BULLETIN TECHNIQUE DE LA SUISSE ROMANDE

CONCOURS POUR LA CONSTRUCTION D'UN COLLÈGE SECONDAIRE A SAINT-IMIER

Extrait du rapport du jury

Coupe sur les classes.

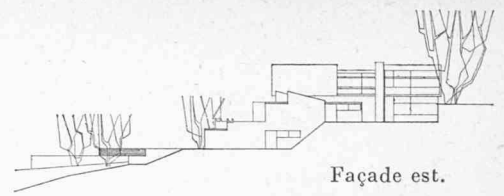
Etude soignée de la coupe des salles de classe, qui s'ouvrent toutes sur leur terrasse de verdure.

Plan du 1^{er} étage.

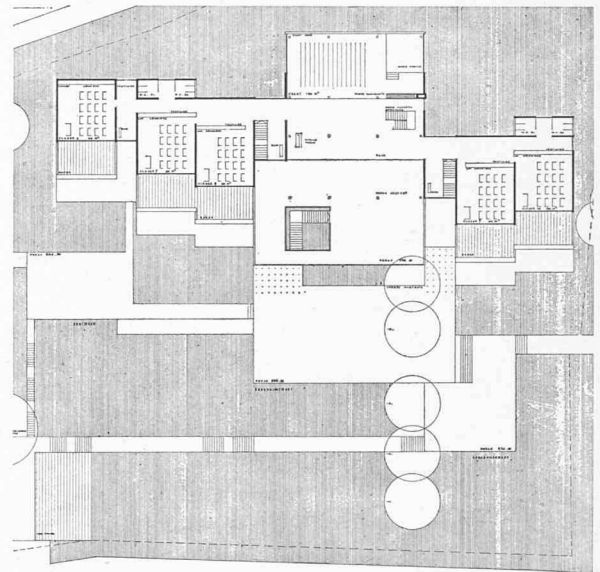
Les salles spéciales à l'étage supérieur (« 1^{er} étage ») sont heureusement orientées et groupées sans perdre de place.

Les lanterneaux sur le hall et la salle de préparation sont superflus.

Plan du premier étage.

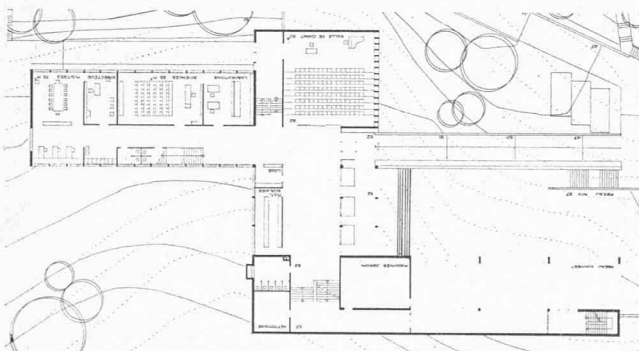
La distribution des différents locaux dans les trois corps de bâtiment est claire et bien exprimée.

La grande salle en gradins a des avantages, mais présente une certaine limitation dans son emploi.

Les salles de classe sont du type traditionnel avec éclairage unilatéral.

Façade est.

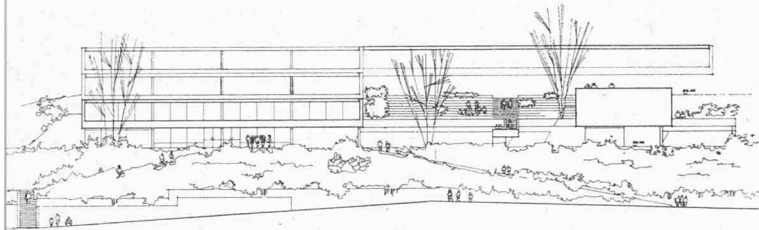
Les salles de classe sont toutes prévues avec éclairage bilatéral. Les coupes, qui indiquent le principe adopté pour l'éclairage des classes, présentent certains inconvénients : transmission de son d'une salle à l'autre ; les fenêtres des salles accèdent sur des toitures plates non aménagées ; enneigement des courettes.

Certaines parties des salles spéciales sont plafonnées, du fait du système adopté, à une hauteur insuffisante (2 m). Autre conséquence du principe adopté : portée excessive des parties du bâtiment situées au-dessus du hall central.

Situation 1 : 2500.

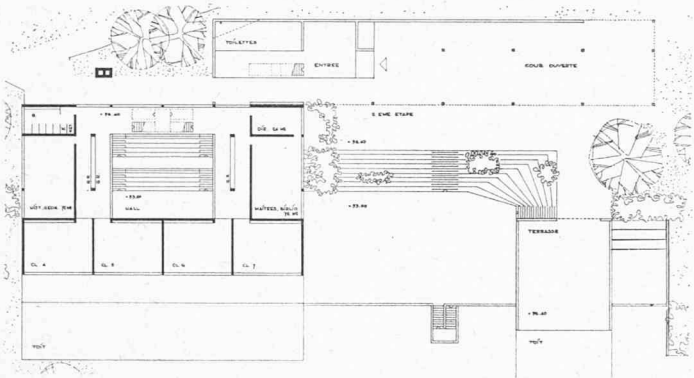
Les accès sont bien disposés. Néanmoins la rampe montant de la rue P.-Charmillot a une pente excessive.
